**Avis délibéré de la mission régionale
d'autorité environnementale Auvergne-Rhône-Alpes
relatif au projet éolien du plateau de Pardines
présenté par la société Futures Energies Plateau de Pardines SAS
sur les communes de Pardines et Perrier
(Puy-de-Dôme)**

Avis n° 2019-ARA-AP-950

Figure 1 : Localisation du projet, en noir l'éolienne E5 supprimée, en jaune le poste de livraison (Source : Notice explicative relative à la suppression d'une éolienne)

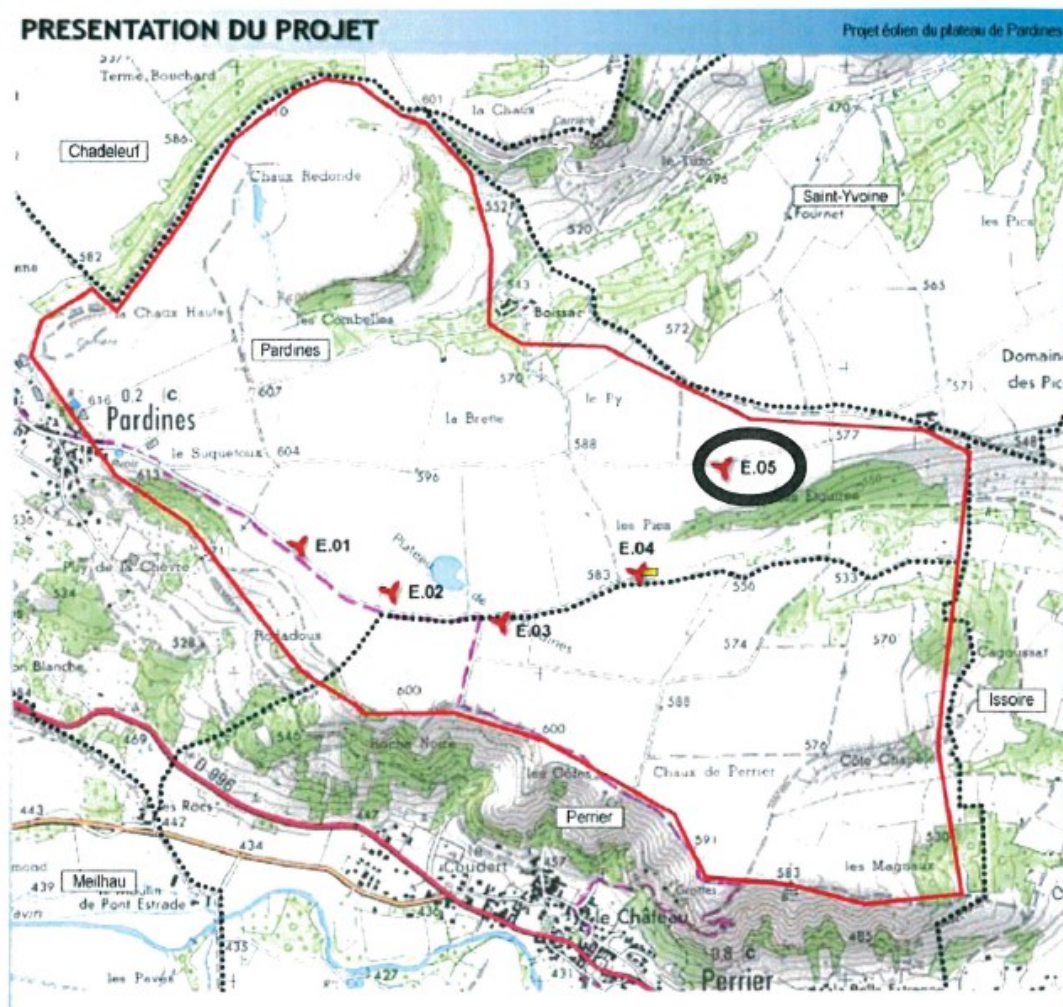
Le projet initial, objet de l'étude d'impact de février 2015 et de ses annexes, portait sur 5 éoliennes et un poste de livraison. Cependant, la construction d'une habitation à proximité de l'éolienne E5 a conduit le porteur de projet à abandonner cette dernière⁴ et à présenter un projet constitué de 4 éoliennes dont l'emplacement est identique à celui des éoliennes E1 à E4 du projet initial. Le dossier est donc complété d'une « *notice explicative relative à la suppression d'une éolienne* », datée de mars 2015. Cependant, étant donné que le pétitionnaire avait demandé la suppression de l'éolienne E5 depuis septembre 2014, il est regrettable que la version de l'étude d'impact de février 2015 ne tienne pas en tout point compte de ce fait.

L'Autorité environnementale recommande d'actualiser l'ensemble de l'étude d'impact au regard de la suppression de l'éolienne E5, et de la présenter sous la forme d'un document unique afin de permettre une meilleure information du public.

Figure 2: Caractéristiques avifaunistiques du site (source : dossier)

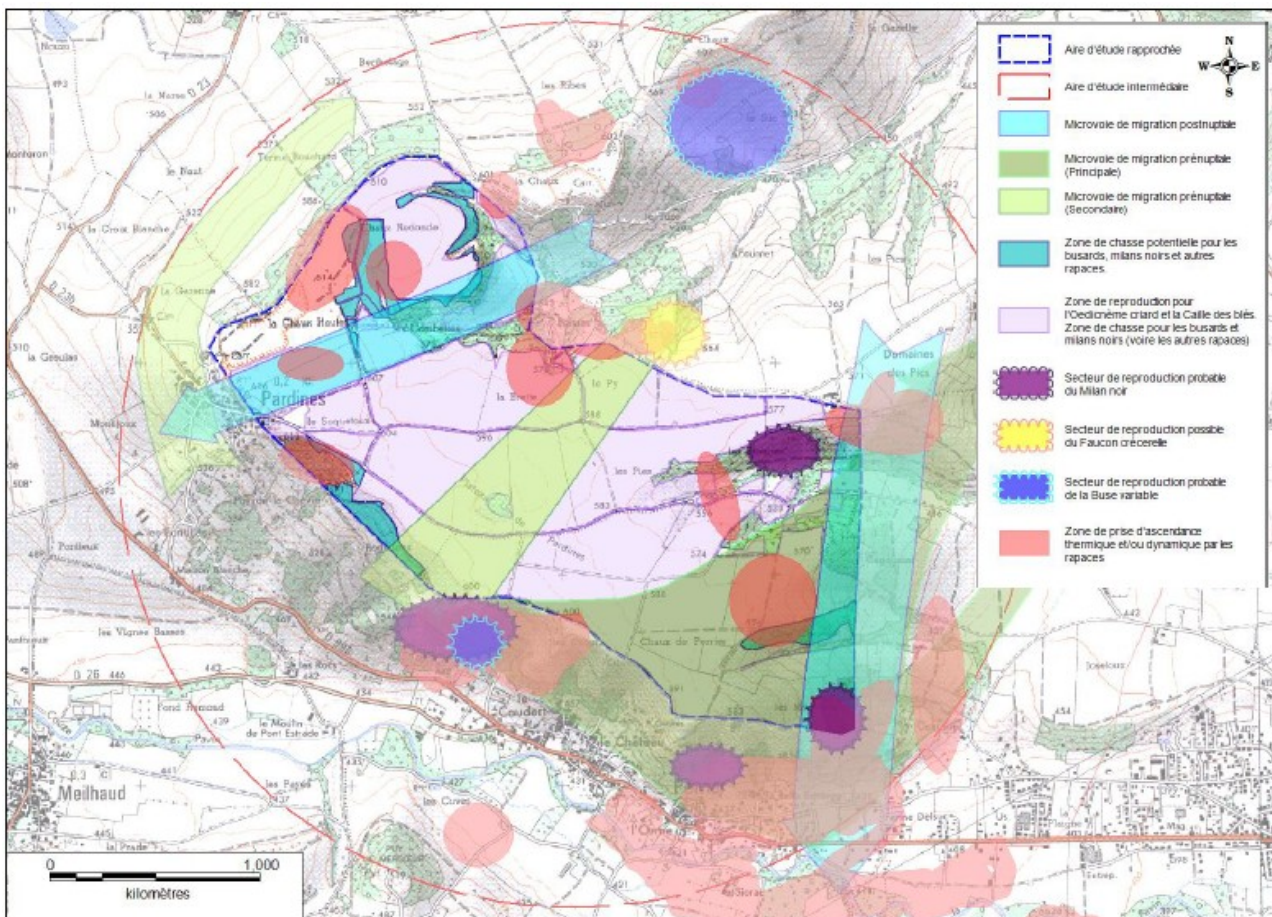
En matière d'avifaune, l'état initial identifie les espèces présentes sur le site, notamment les rapaces¹⁴, l'Oedicnème criard et la Caille des Blés, espèces nicheuses sur le site ou qui s'en servent de territoire de chasse. En particulier le dossier indique la présence de zones de reproduction potentielles de milans, de la Chouette hulotte, d'un couple de Buse variable et d'un couple de Faucon crécerelle. Le site est également traversé par des voies migratoires¹⁵ qui constituent un enjeu à préserver (cf. illustration ci-après). Le niveau de sensibilité est évalué avec pertinence de moyen à fort selon les différentes zones du périmètre d'étude.
